# Biuletyn techniczny

Zmiana dźwigni w zmywarkach kapturowych

Od 01/02/2016, obecna do tej pory wersja dźwigni w zmywarkach kapturowych **Classeq** została zastąpiona przez nową wersję.

Classic Glass & Dishwashing Systems Ltd Airfield Estate, Hixon, Staffs, ST18 0PF, United Kingdom			
Model			
XXXXXX			
Serial No.			
400XXXXX – 16XX			
Supply		IP Rating	
XXX-XXXV/XN~/XX Hz		IPXX	
$P_{max}$	$I_{max}$	 	
X.XX kW	XX A

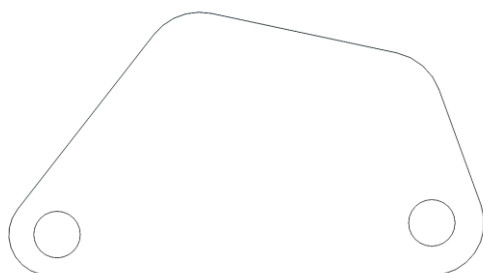
Zmiana ta dotyczy maszyn o numerze seryjnym powyżej 1605
